公告号: A20-003

LF1A系列白色LED照明单元规格之更改

辨认方法

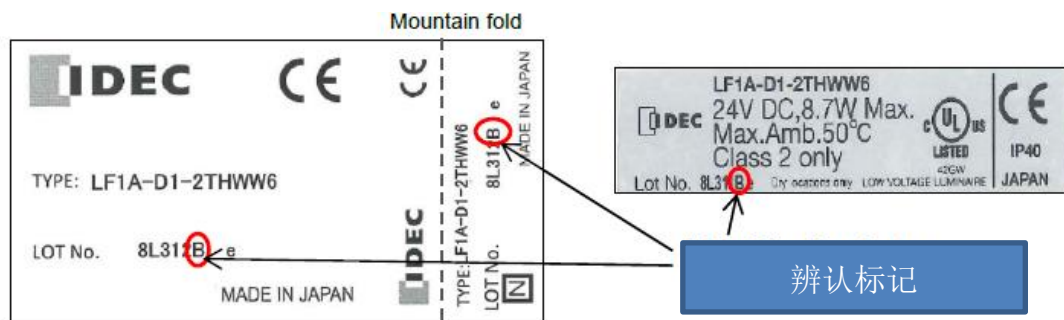
已更改的产品在包装盒和产品标贴上的批号旁加上“B”标记，此安排使用至 2020 年 1 月。
